PROJET ÉOLIEN EXTENSION PLAINE D'ESCREBIEUX

PREMIÈRES OBSERVATIONS ET RÉPONSES

ÉMISES SUITE À L'AVIS DE LA MISSION
REGIONALE D'AUTORITE ENVIRONNEMENTALE
(MRAE)
HAUTS DE FRANCE

Les Vents de l'Est Artois S.A.S.

**Identification et localisation des contacts avec des Chiroptères
Fond de carte © IGN Scan 25 & IGN BD Ortho**

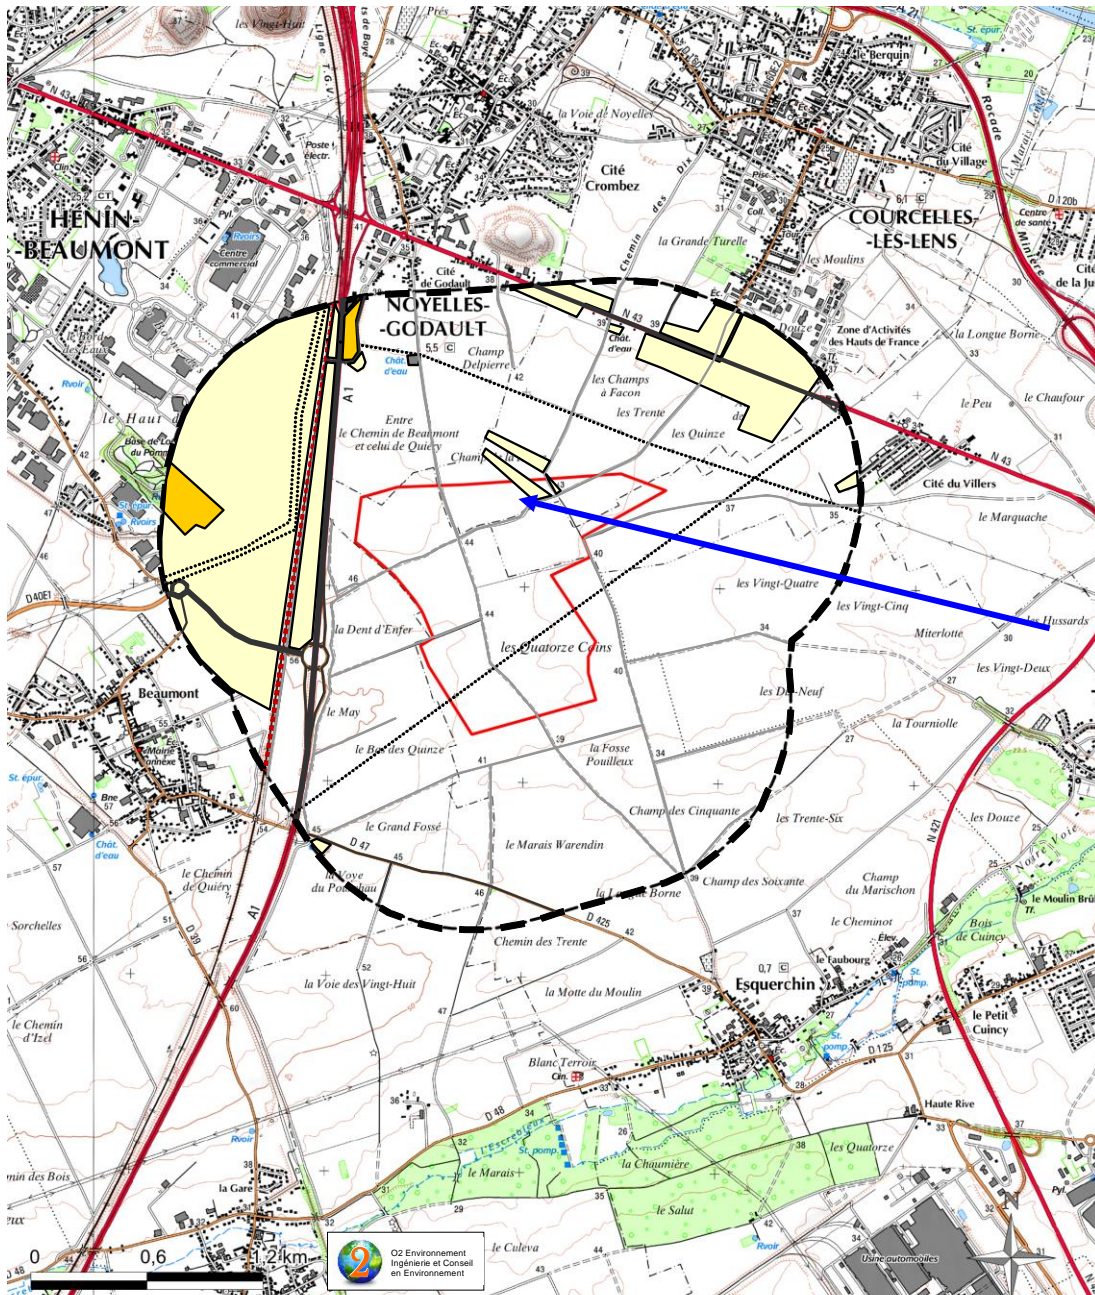
19. « *Concernant les chauves-souris, sur le site du projet et le périmètre proche, seules deux espèces ont été contactées (toutes deux protégées) : la Pipistrelle commune [...] et l'Oreillard roux ...* »

→ Il convient de rappeler que l'étude d'impact recense effectivement les contacts de la Pipistrelle commune sur le site de projet. Cependant, l'ensemble des autres contacts de Chauve-souris, dont l'Oreillard roux, sont situés en dehors du site d'implantation, aux extrémités nord et ouest du périmètre proche.

En effet, la présence de l'Oreillard roux identifiée par la MRAE fait référence à la carte n°22 de l'étude d'impact. Sur cette carte, l'Oreillard roux ne se situe pas sur le site du projet comme l'énonce l'avis de la MRAE. Il est en réalité localisé à l'ouest de l'autoroute A1, au niveau de l'espace de la Base de loisir du Pommier, sur la commune de Hénin-Beaumont, à plus d'1 km du projet.

Cf. Partie B-3a – Etude d'impact actualisation #1, carte n°22, page 325, « Identification et localisation des contacts avec des Chiroptères »

Interprétation de l'utilisation spatiale des milieux de chasse du périmètre d'étude proche par les Chiroptères.

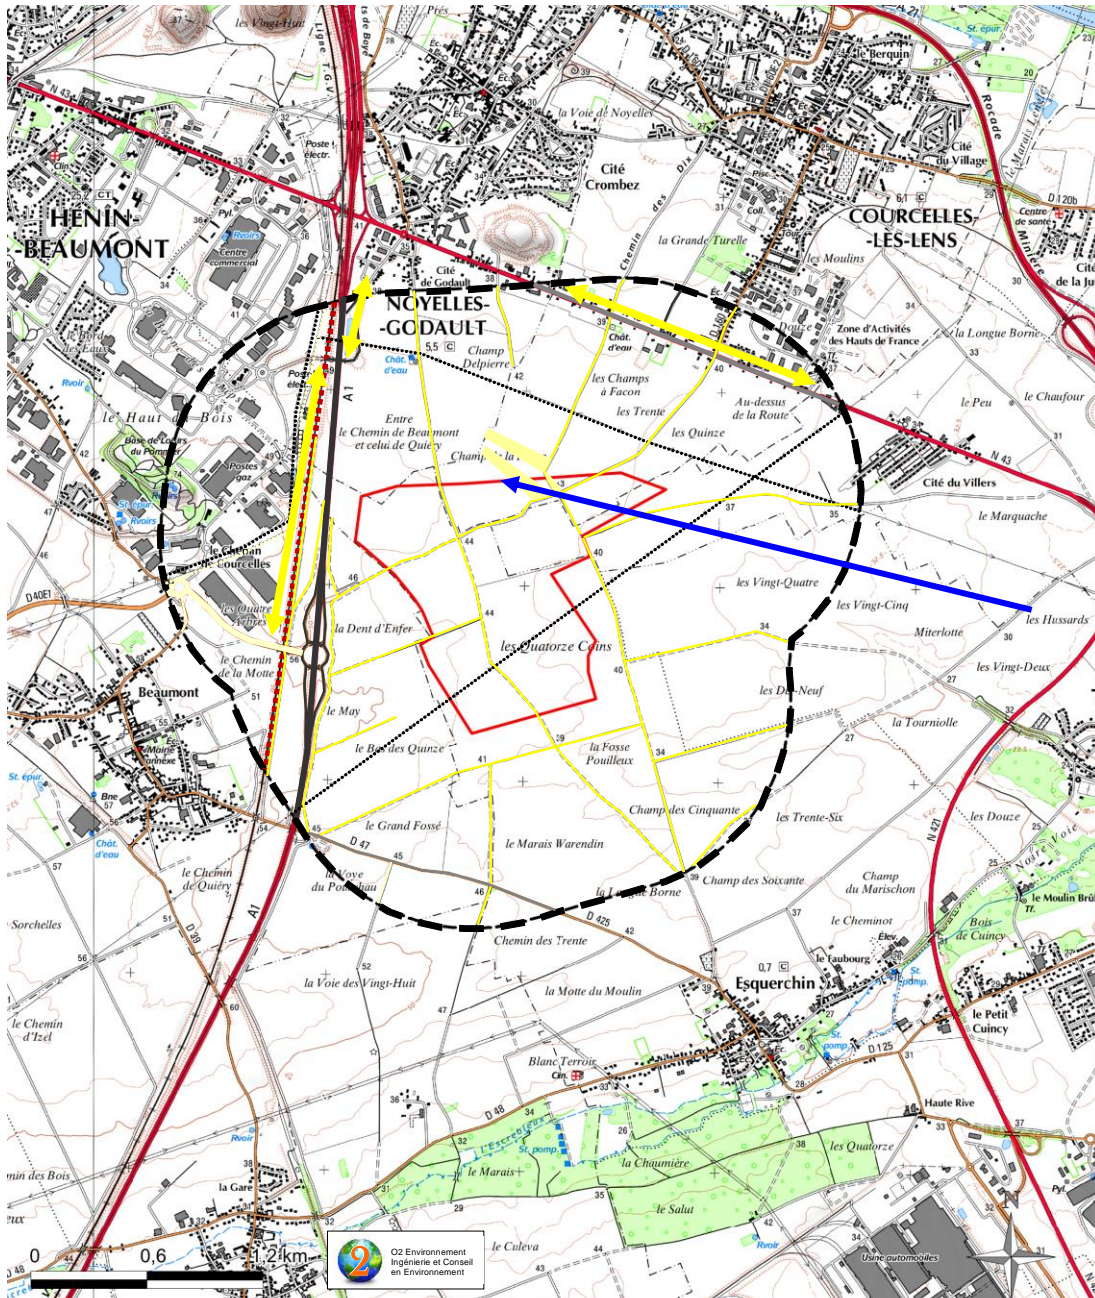
22. « *L'autorité environnementale relève que, dans le projet actualisé, l'éolienne E2 est située à moins de 200 mètres de deux bandes boisées de quelques arbres épars. Ces arbres se sont développés grâce à l'absence d'entretien du terrain par le propriétaire. Ces terrains font l'objet de dépôts sauvages de déchets. Il peut être supposé que l'activité des Chiroptères se focalise un peu plus aux abords de cette friche. La bande composée des parcelles ZD11 et ZD56 sera réhabilitée. En effet, le pétitionnaire s'est engagé à évacuer les déchets, et le propriétaire s'est engagé à entretenir le terrain. Ces actions diminueront l'intérêt de cette bande pour les Chiroptères. En revanche, concernant la parcelle ZD9 qui restera en l'état, aucune analyse dans le dossier ne permet de mieux qualifier cette zone et ainsi apporter la preuve d'un impact acceptable de l'éolienne E2.*

En l'absence d'analyse proportionnée de la zone portant sur la typologie des boisements permettant de conclure sur la capacité du milieu à accueillir les chauves-souris, sur le nombre de contacts montrant l'enjeu de l'utilisation de la zone par les chiroptères, sur la diversité des espèces présentes, l'autorité environnementale recommande que l'éolienne soit implantée à une distance suffisante pour minimiser l'impact sur les chiroptères conformément au guide Eurobats1 »

Le type d'habitat de cette parcelle est qualifié d'habitat très peu favorable aux Chiroptères avec une richesse spécifique très faible et une densité d'individus très faible.

Cf. Partie B-3a – Etude d'impact actualisation #1, carte n°23, page 326, « Interprétation de l'utilisation spatiale des milieux de chasse du périmètre d'étude proche par les Chiroptères »
